不具合整理No. 43MD-10-001

協力工場 不良品連絡書

図番	G8C-175NS
品名	タンシ、アッシー、シンゴウ
ロットNo	1871B-072-010
発生日	9月22日
不良数量	1個
不良率

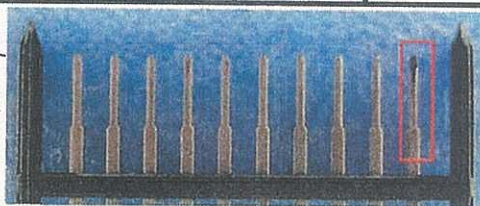
- ①異物付着
②加工時および全数検査時に同様な異物付着発生について、調査ねがいます。

写真左端先端部の端子に異物付着を確認致しました。

自動機組立に於いては、端子先端部に異物付着を発生する加工工程は、見当たりませんでした。
外部からの付着と推察致します。

検査の見逃しによるものでした。

検査工程でフインポイント検査項目として、教育・実施を行ないました。

対策後 08X1B-072-003-045~05Y1B1-072-001~0229計574件
において同不具合無しを、有効性有りと判断致します。
